## 表 A.0.3 监理通知单 ★

工程名称：广西宾阳晶创一期 60MW 渔光互补光伏发电项目

编号：BYXM-TZD-JC-040

事由：关于一标段支架檩条安装存在的问题通知

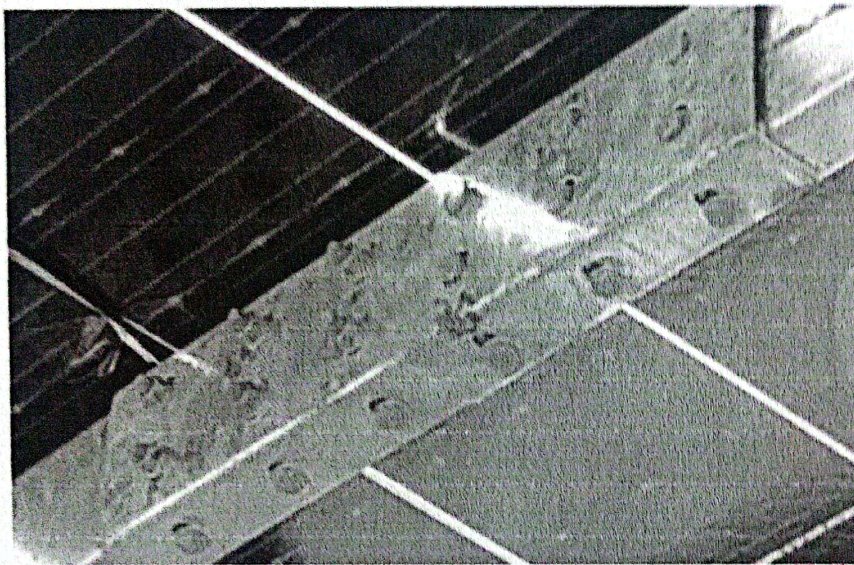
2022 年 03 月 07 日经监理项目部人员巡视检查发现，光伏区 18 区少数支架檩条连接件安装不符合设计及规范要求，连接件螺丝未拧紧、螺栓穿孔方向不一致。

要求施工单位立即安排人员进行整改，否则将按照业主考核制度进行罚款处理。

- 1、已完成支架檩条连接件安装不符合设计及规范要求的整改工作。
- 2、已完成连接件螺丝未拧紧、螺栓穿孔方向不一致的整改工作。

复查已整改完，符合要求。
